NUMER DOKUMENTU	HE_PPW_IE_03_525_058_T_A_F	DATA	09.2018
TEMAT	Instalacje automatyki pokoju hotelowego	T./Z./CZ.	525
NAZWA RYSUNKU	Schemat systemu INNCOM - pokój typu T - piętro 3	NR RYSUNKU	525_58_T_A

HOTEL EUROPEJSKI

DOKUMENTACJA POWYKONAWCZA

NUMER DOKUMENTU	HE_PPW_IE_03_525_058_T_A_F	DATA	09.2018
TEMAT	Instalacje automatyki pokoju hotelowego	T./Z./CZ.	SKALA
NAZWA RYSUNKU	Schemat systemu INCOM - pokój typu T - piętro 3	NR RYSUNKU	525_58_T_A

TP-TYP 303

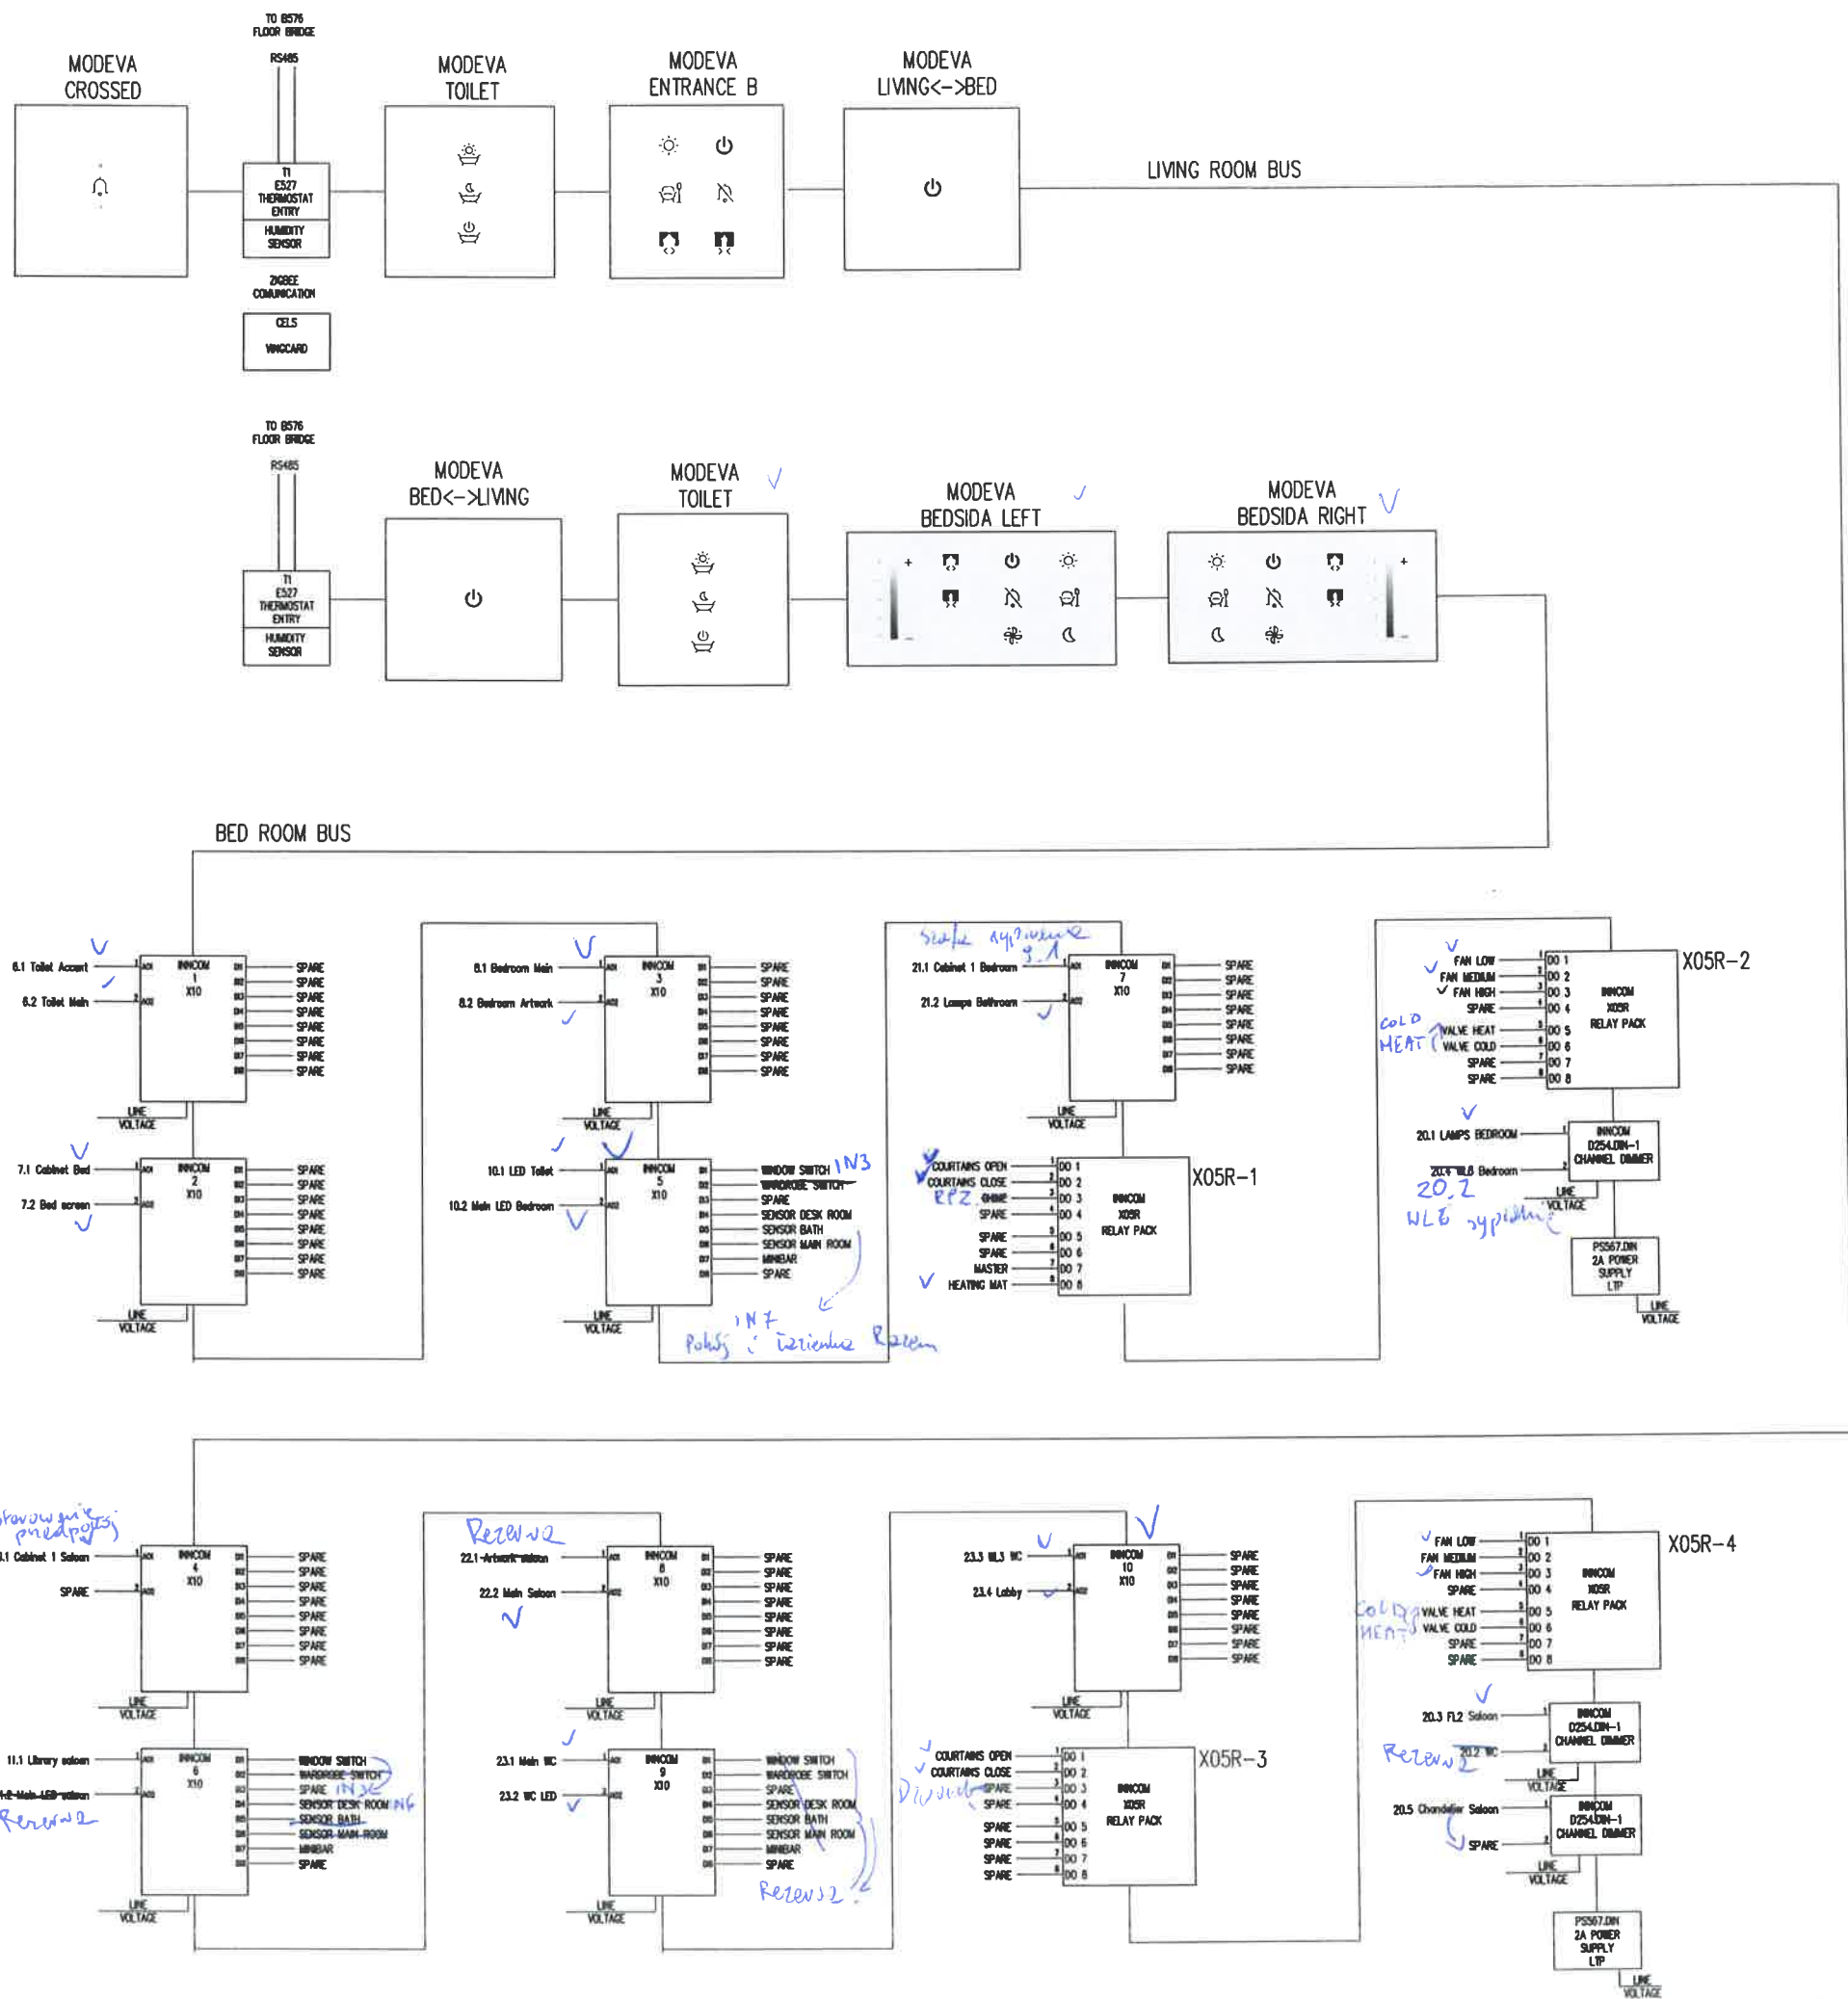
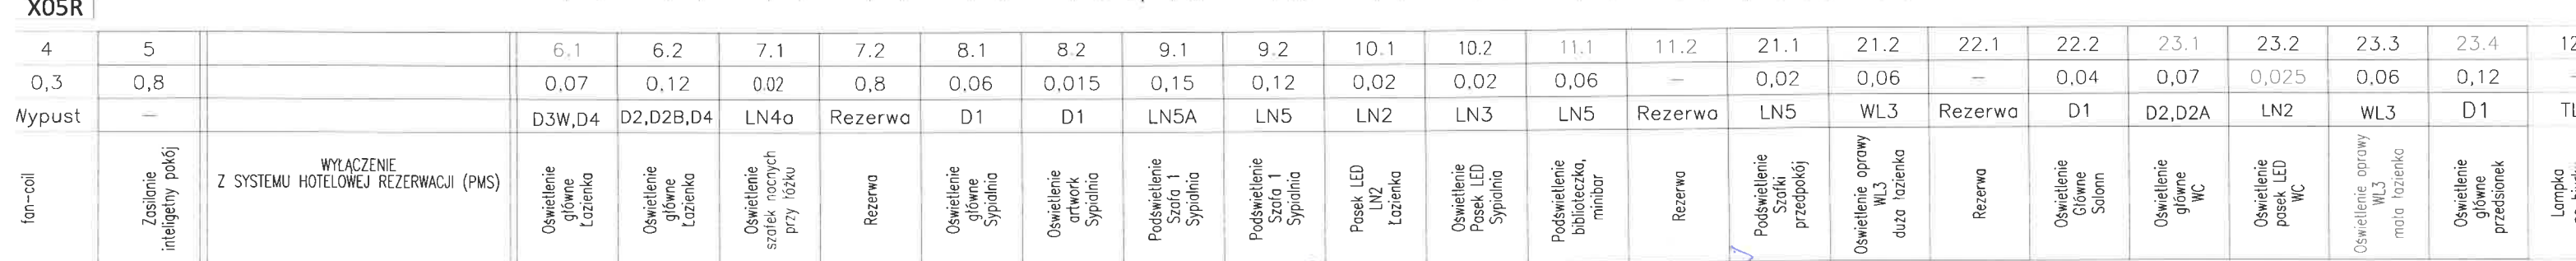
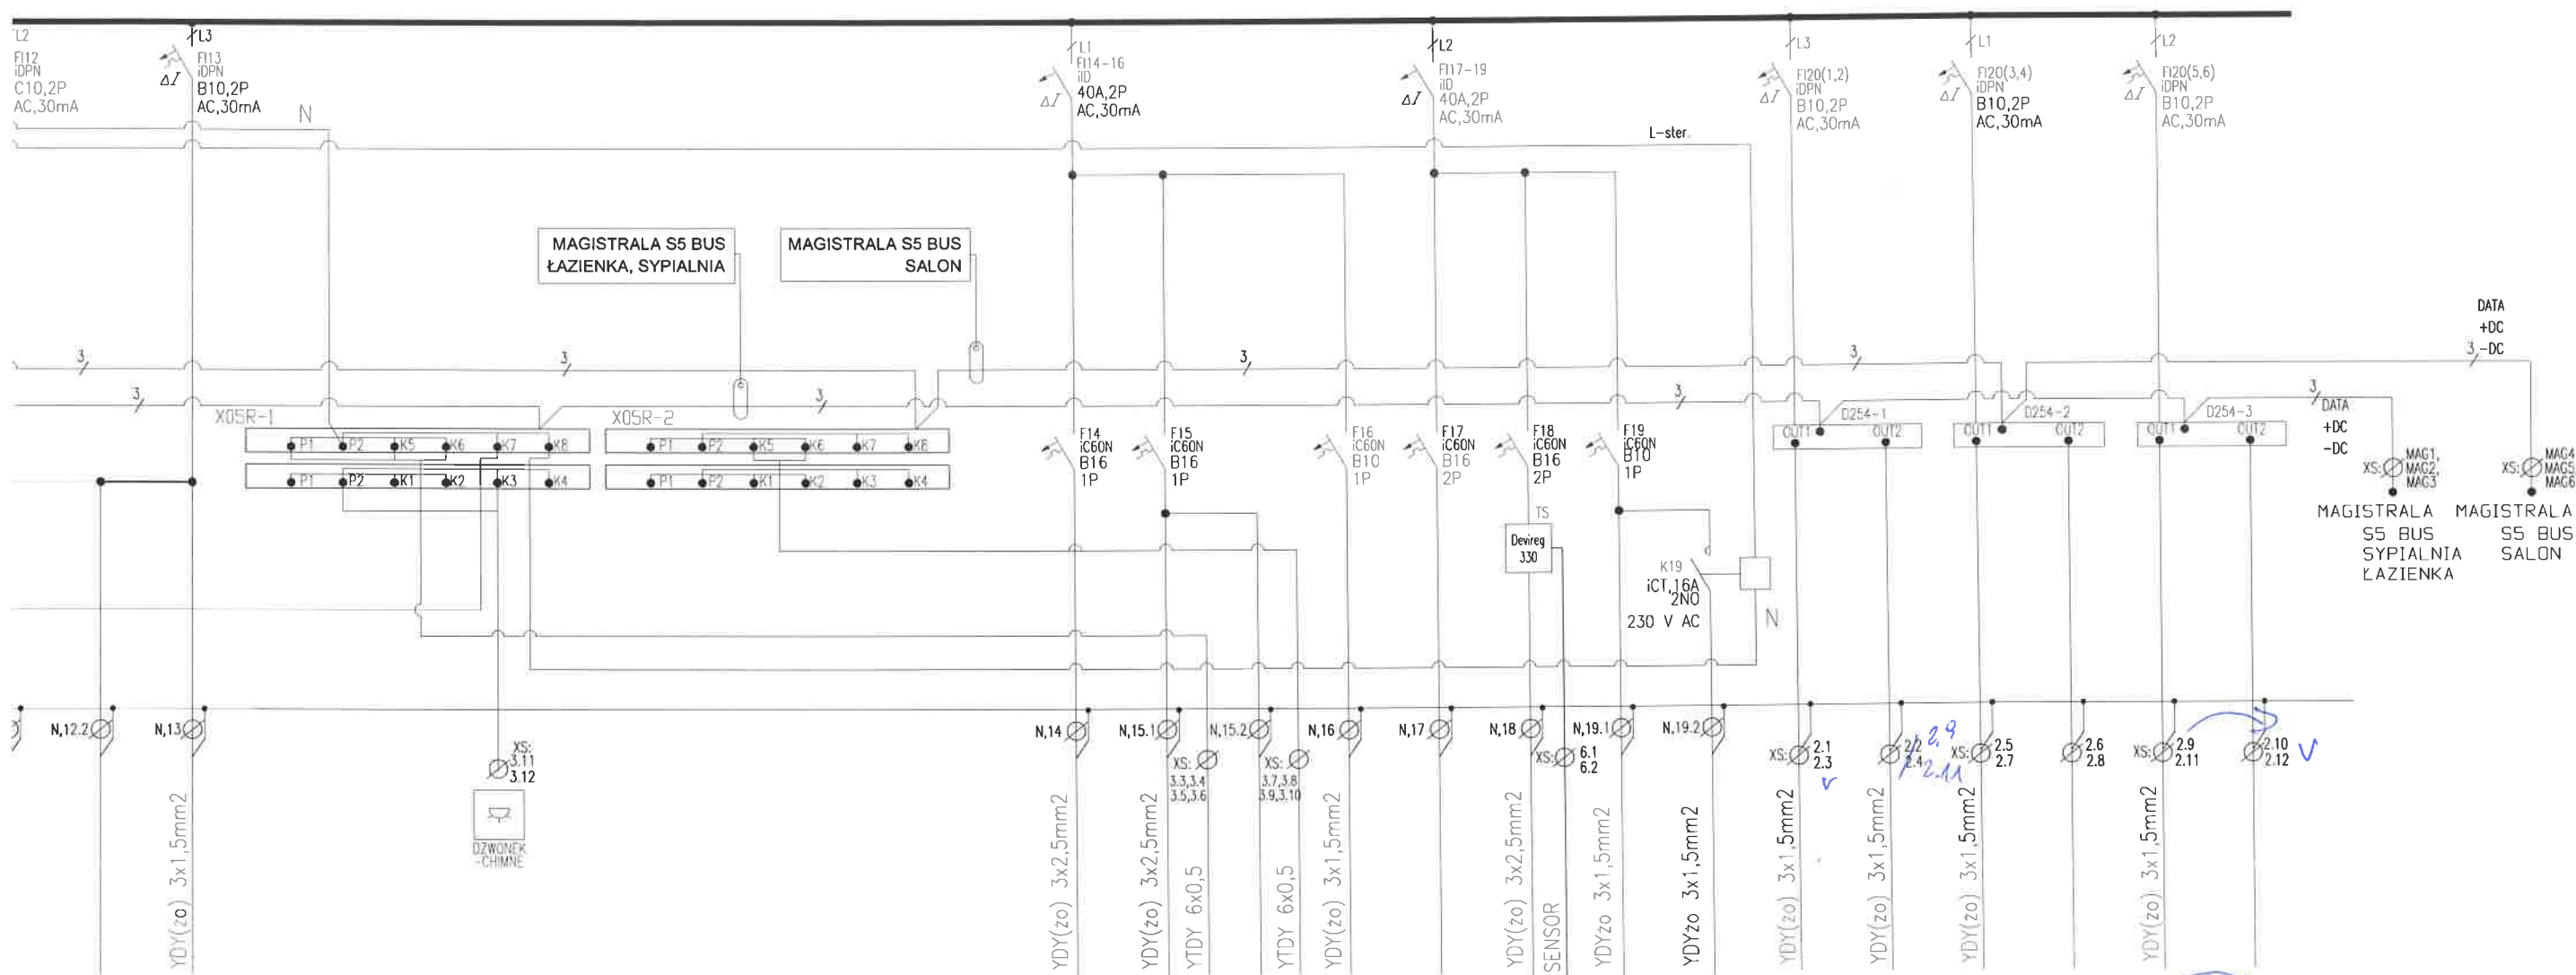
303
01.03.2021

Wzrost - brak sceny powitalnej, nie działa sterowanie osi w salonie
nie można włączyć.
nie działa drzwi - po wyjściu mag. strzałki uwalnia
20.2 zmienia na schemacie rezerw
20.5 zmienia na schemacie na 2 wyjście
x10/6 m3 kontaktor
PIR przedpokój i salon in 6
wykonanie wyjście x10/6
22.1. Rezerw
zamiast zamykania gniazda i drzwiczek
PIR wiatrak i polski drzwiczek wiatrak.
